Nota van wijzigingen voor het veegplan Zuidelijke kernen

Behoort bij het besluit van de gemeenteraad van , nr.

Voorgestelde wijziging kadastraal bekend gemeente Vollenhove sectie L nummer 235

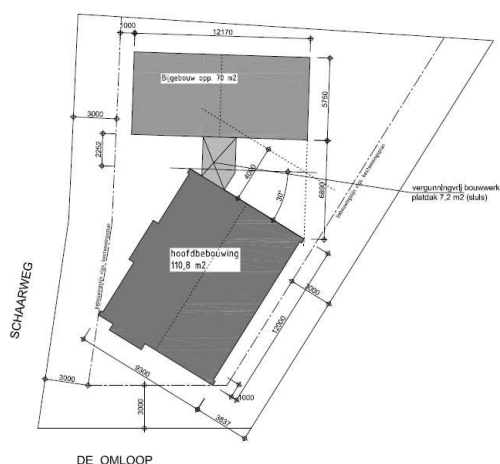
4. Kloosterweg 4 en 6, kadastraal bekend gemeente Vollenhove sectie en nummer L, 235

Voorgestelde wijziging Kloosterweg 4 en 6

Het bouwvlak van de percelen Kloosterweg 4 en 6 aanpassen. Zie afbeelding.

In de verbeelding opnemen een bijgebouwenvlak in rood omlijnd opnemen.

6. Veneweg 152, kadastraal bekend gemeente Brederwiede sectie en nummer C 509
Voorgestelde wijziging

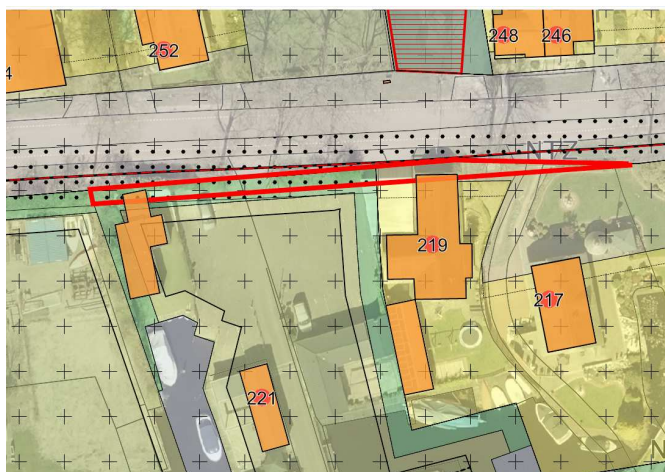
Het rood omlijnde gedeelte in onderstaande toevoegen aan het bestaande bouwblok.
